# PROJEKT STAŁEJ ORGANIZACJI RUCHU

**Nazwa:** Projekt stałej organizacji ruchu drogi gminnej  
w miejscowości Grochów gmina Nowe Ostrowy

**w sprawie projektu stałej organizacji ruchu drogowego  
na drodze gminnej nr 102329E.**

Projekt stałej organizacji ruchu 1:1000 1

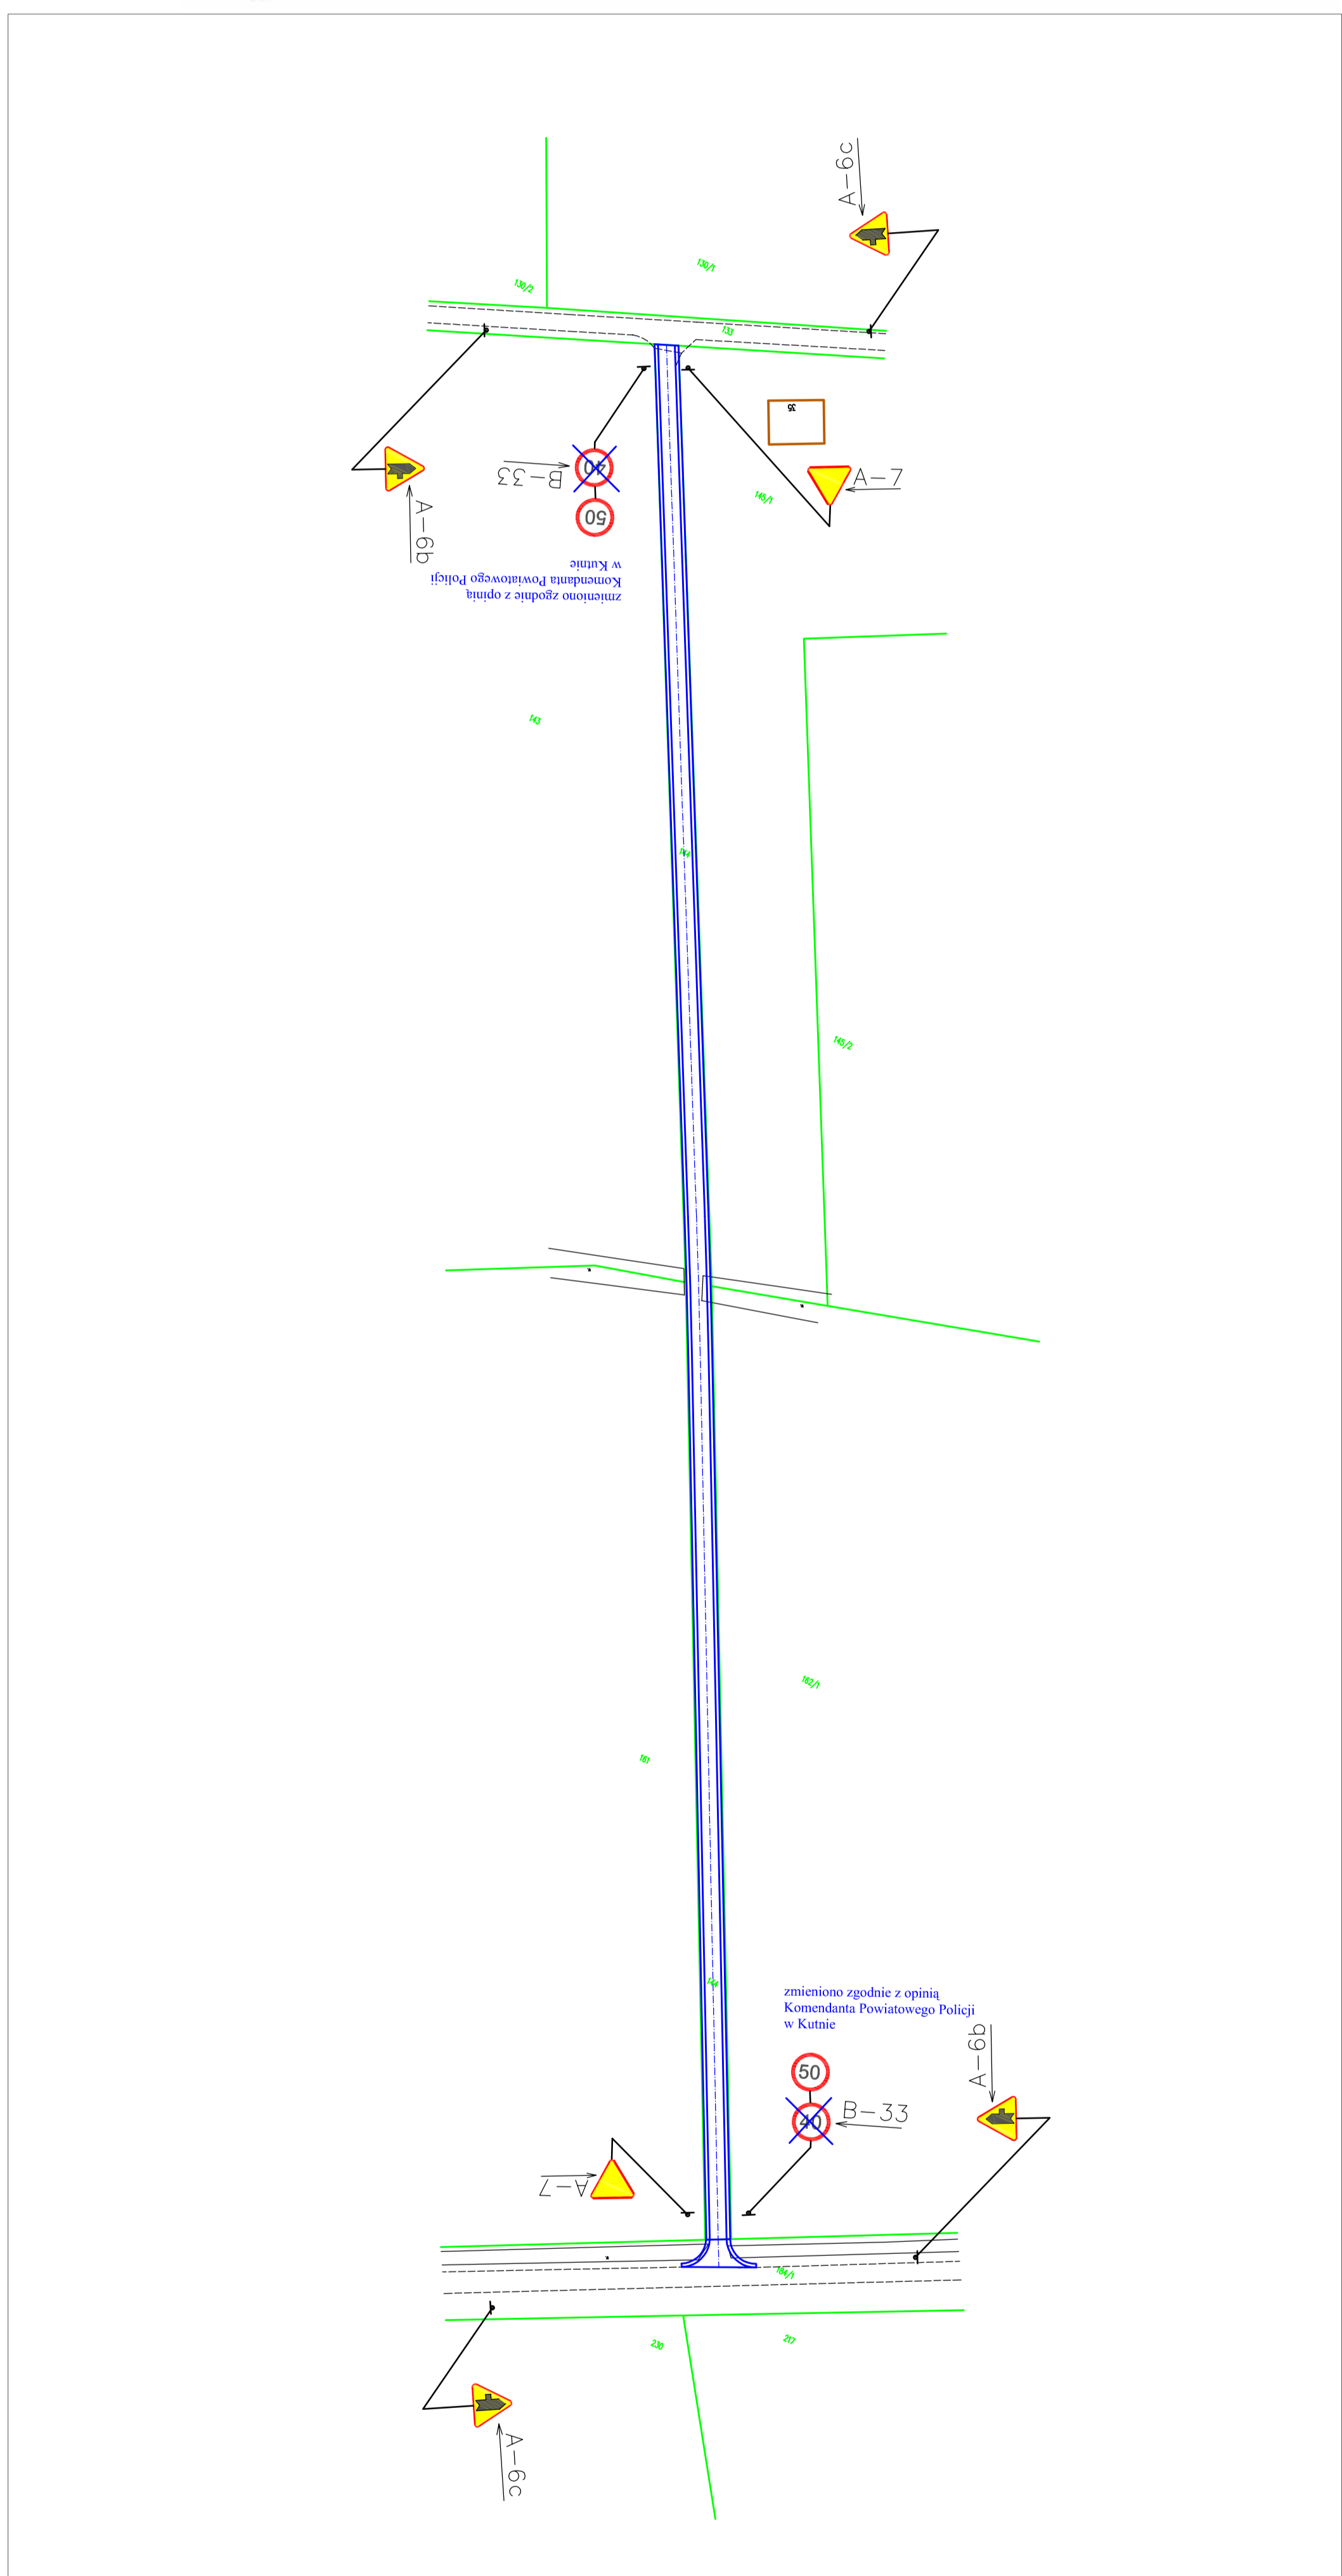
- Zastąpić znaki B-33 ograniczające prędkość do 40 km/h znakami B-33 ograniczającymi prędkość do 50 km/h.
- Na przedstawiony projekt organizacji ruchu drogowego należy uzyskać akceptację w Starostwie Powiatowym w Kutnie.
- Zastrzega się możliwość późniejszych korekt w oznakowaniu i zgłaszaniu uwag do wprowadzonej organizacji ruchu.
